ECH(PCI)BE-H7A 販売終了のお知らせ

販売終了製品

1) インレットの位置(寸法単位は、mm です。 図は、4スロットタイプですが位置は同じです。)

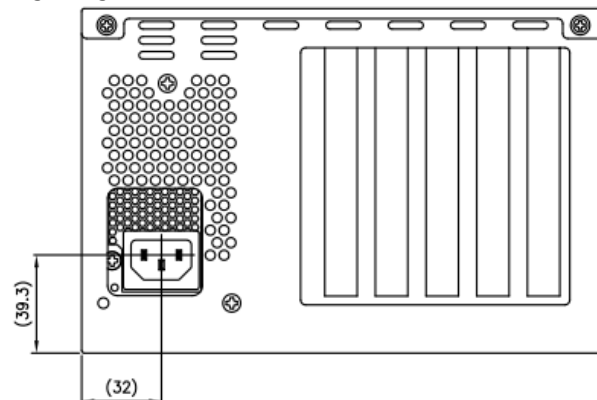
品名: バス延長方式 PCI バス拡張シャーシ(ショート×7、電源内蔵)
 型式/価格: ECH-PCI-BE2-H7A ¥84,000 (税別)
 発売時期: 2014年11月末(予定)
 備考: 筐体の外形寸法、接続コネクタなどが同一であるため、従来システムからの移行が容易です。但し、次項に示す相違点があります。

ECH(PCI)BE-H7A

ECH-PCI-BE2-H7A
